2023年10月

株式会社ミスミ
日本企業体
IM事業グループ

「ソリッドハンドル」 仕様変更のご案内

ソリッドハンドル PHSM PHFSM PHSK PHFSK

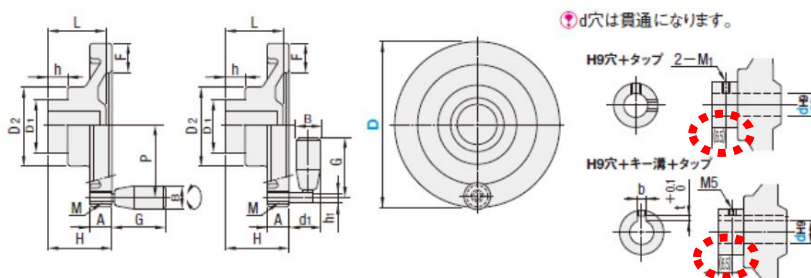
ハンドル材質フェノールのタップ付きタイプにおいて、ハブ側面のタップ位置を変更します。

【変更前】

タップ位置：(6.5)mm

タップ位置がハブ下端に近いことで取付方法によっては割れる事象が発生したため仕様を変更

【変更後】

タップ位置：(9)mm
